改善箇所説明図

エンジン・ポンプアッセンブリ

油圧ポンプ

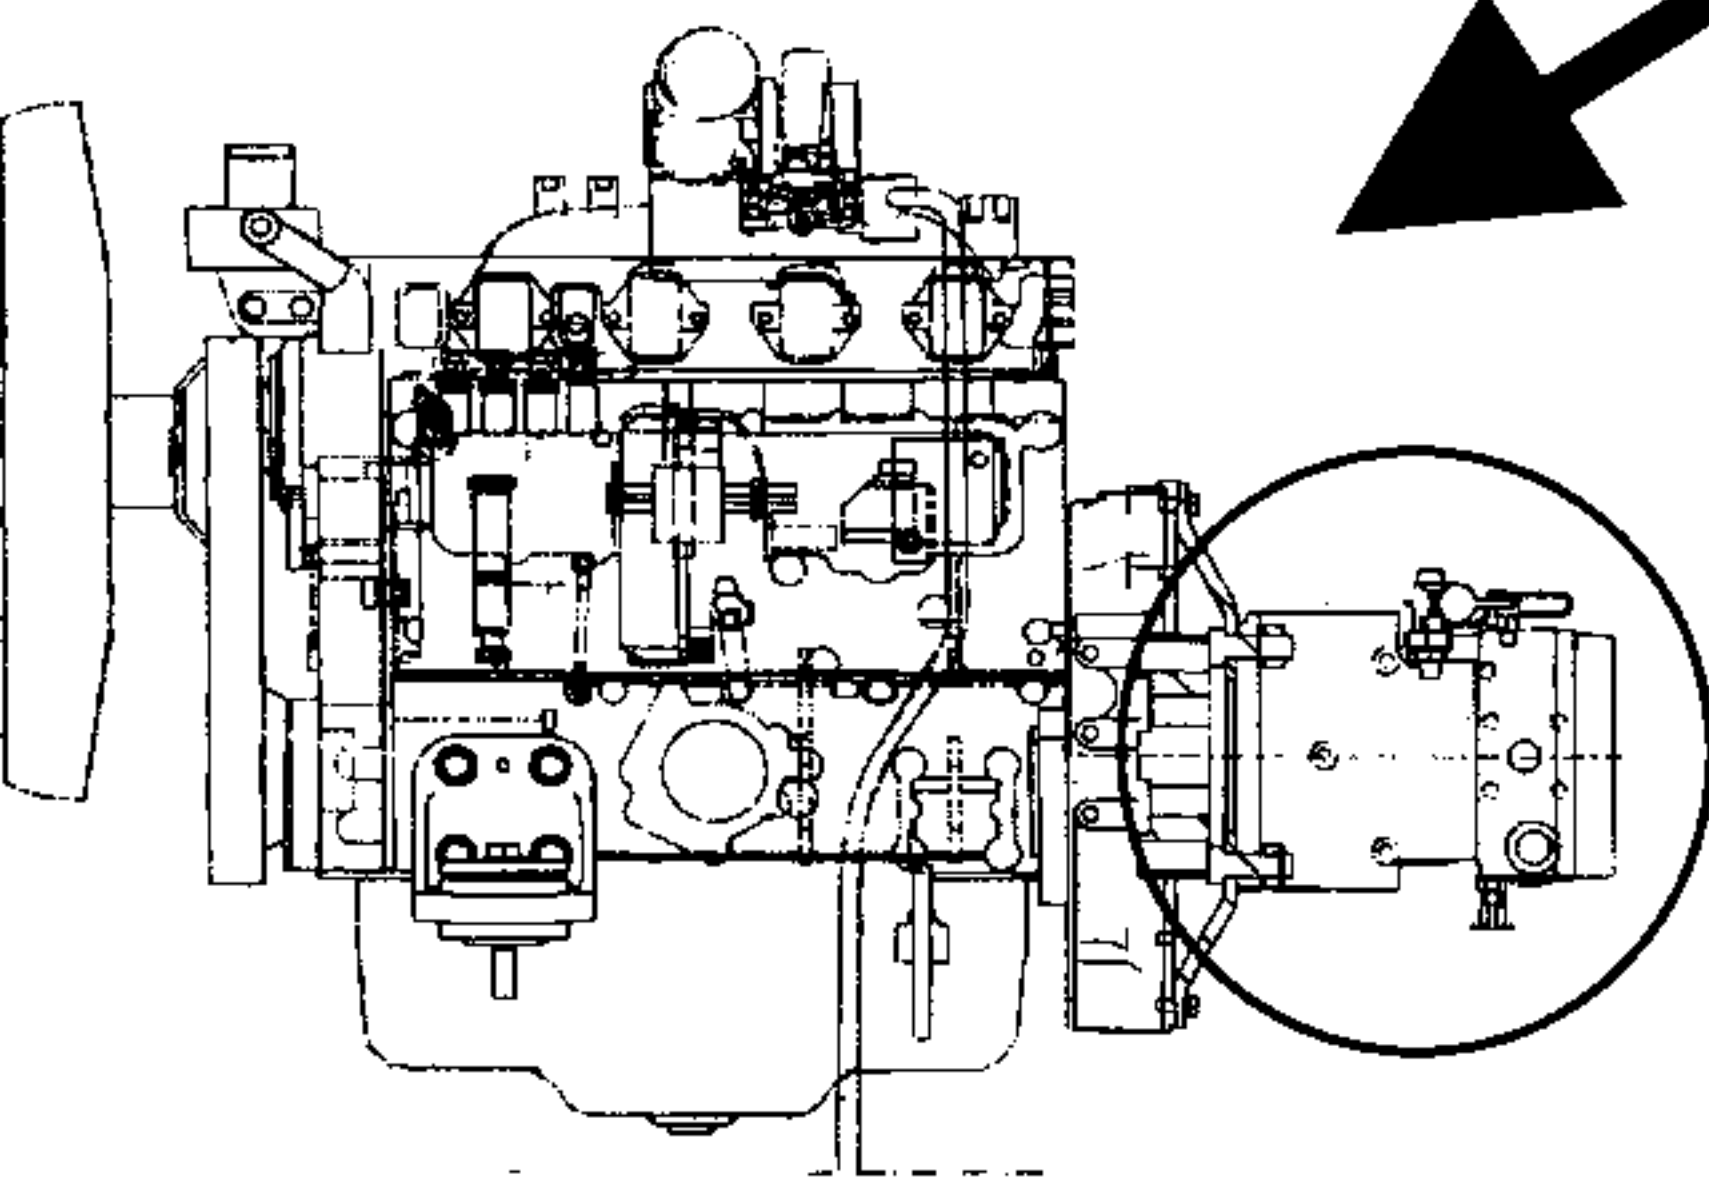
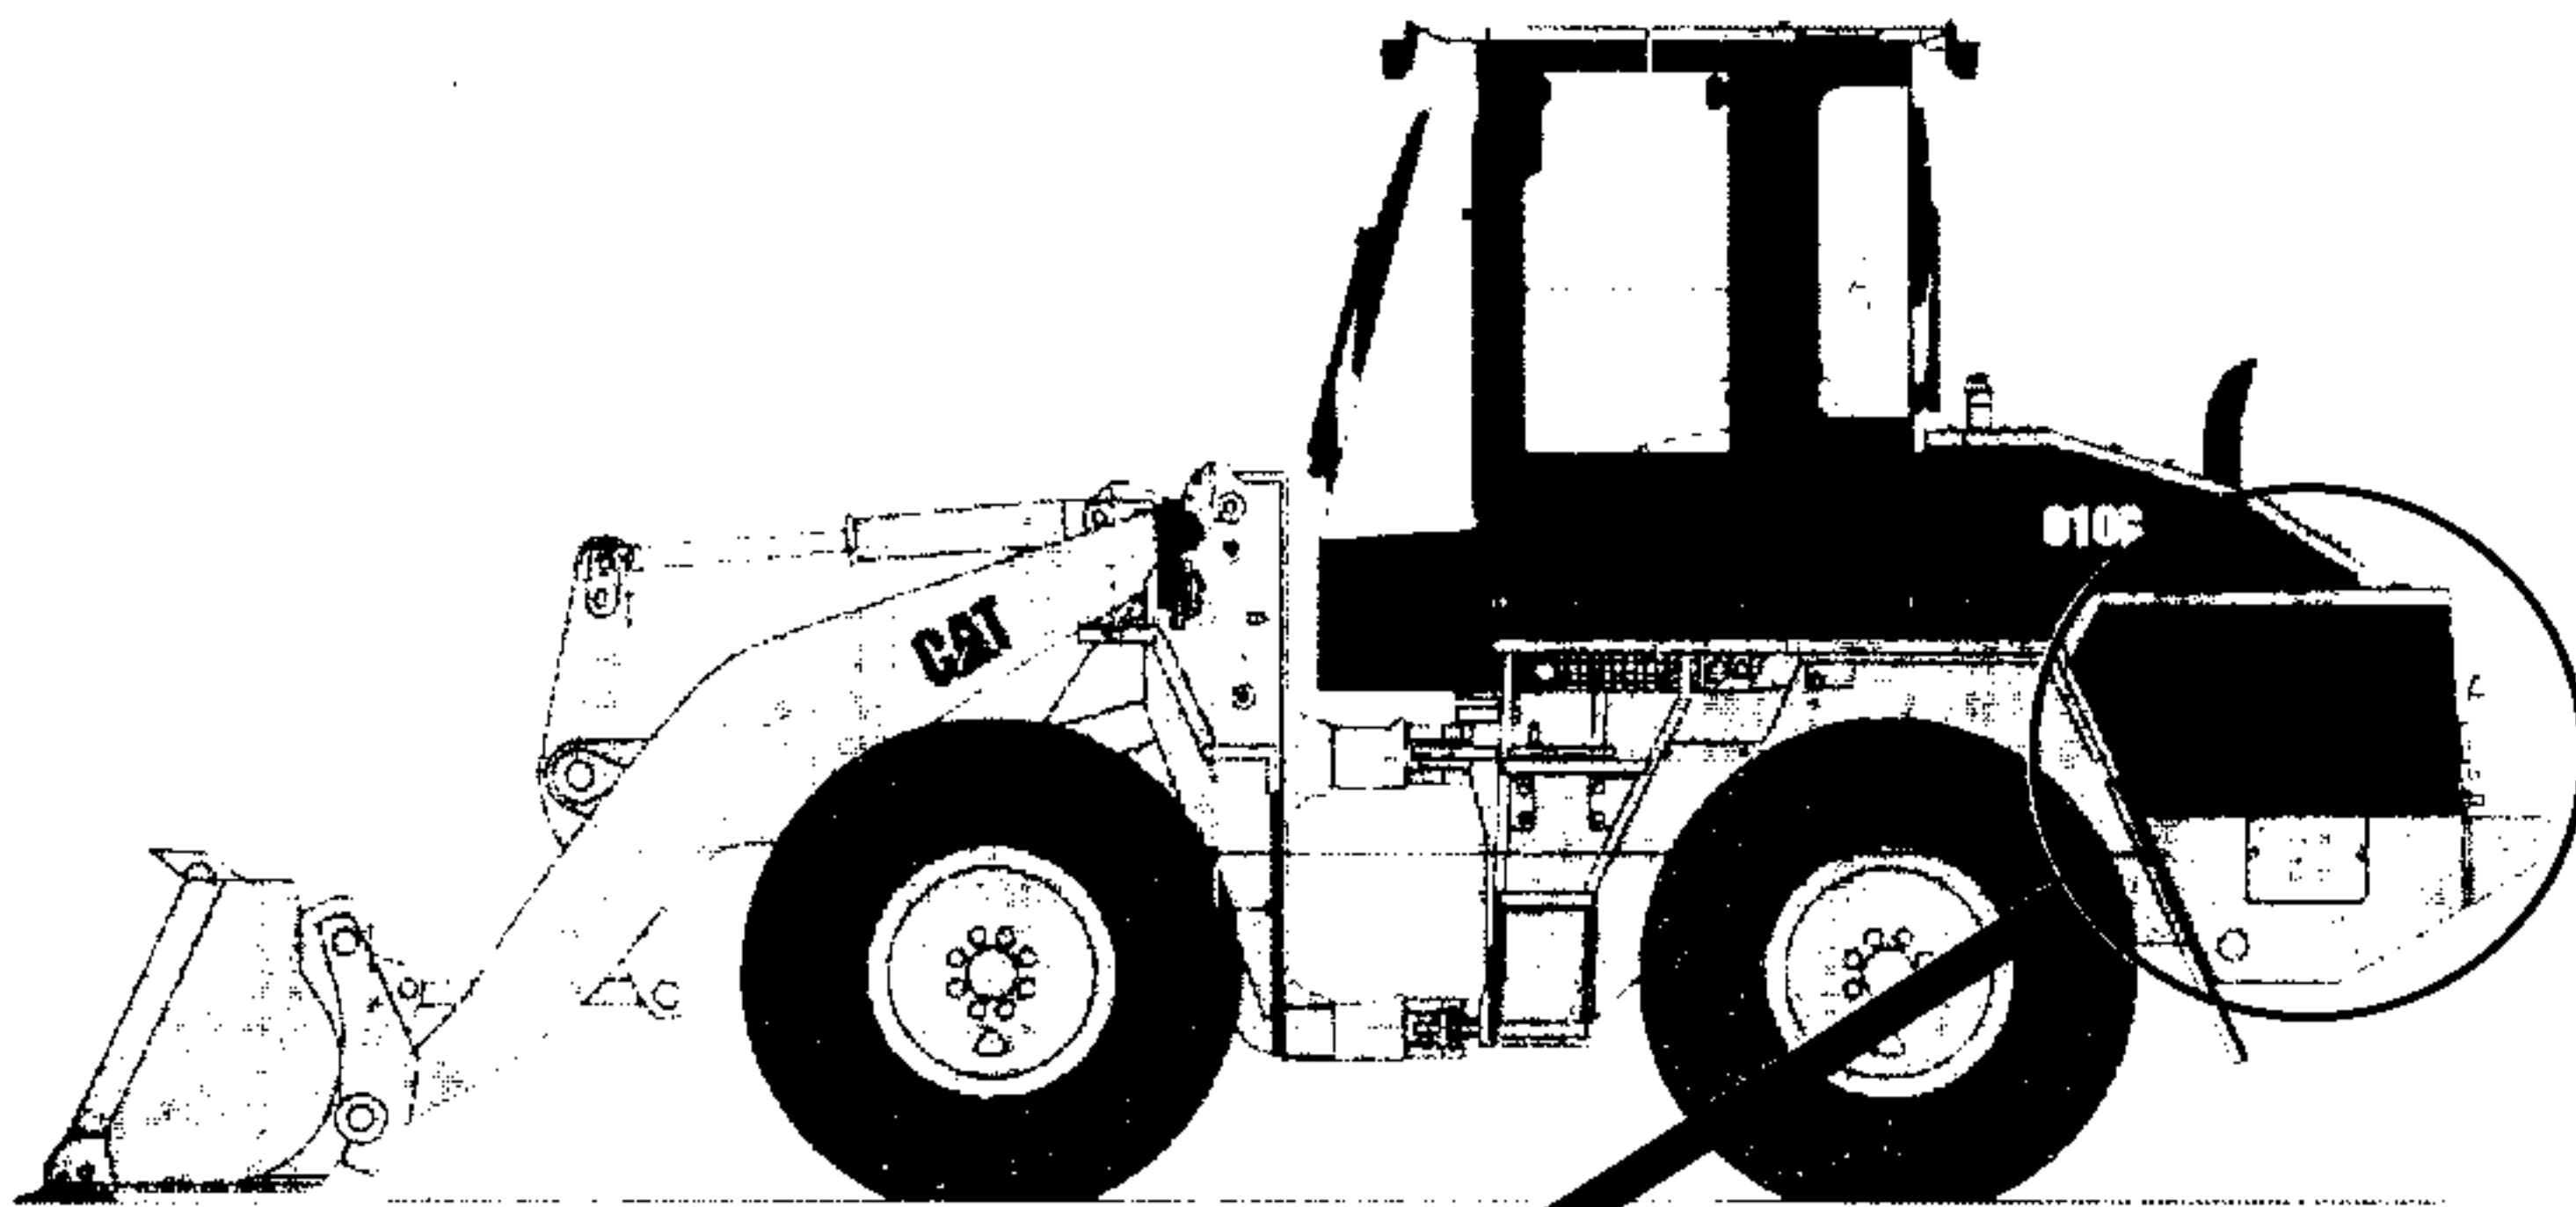
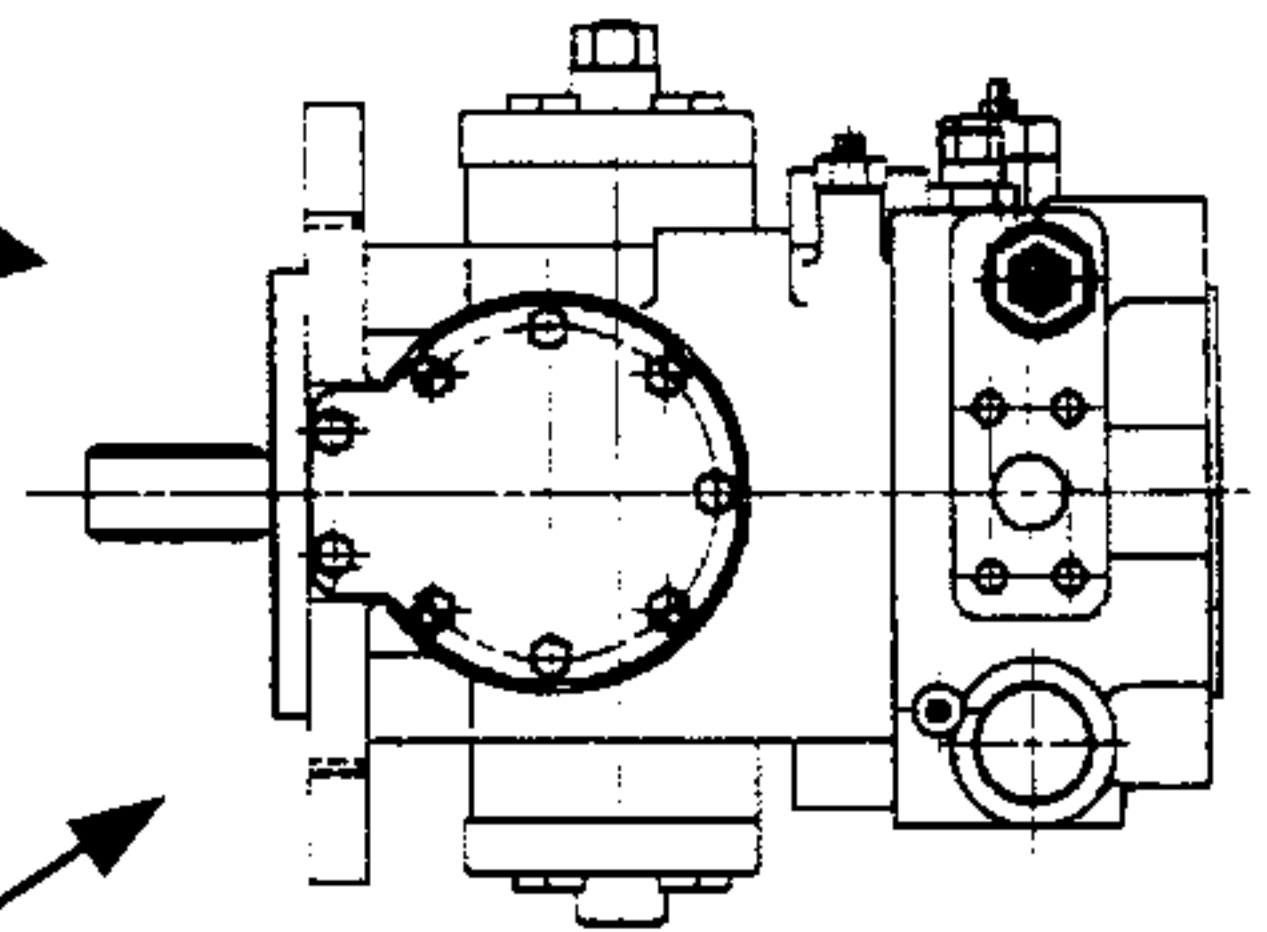
基準不適合発生箇所

油圧ポンプ内部のベアリングを保持するL型ピン抜け止めドウエルのプレートへの打込みが不十分なため、当該ピンの動きが妨げられ、前後進切換時に当該ピンに過大な力が加わって折損することがある。そのため、そのままの状態で使用を続けるとベアリングが脱落し、前後進切換レバーを操作しても変速機が中立にならず、不意に走行してしまうおそれがある。

全車両、油圧ポンプを良品と交換する。
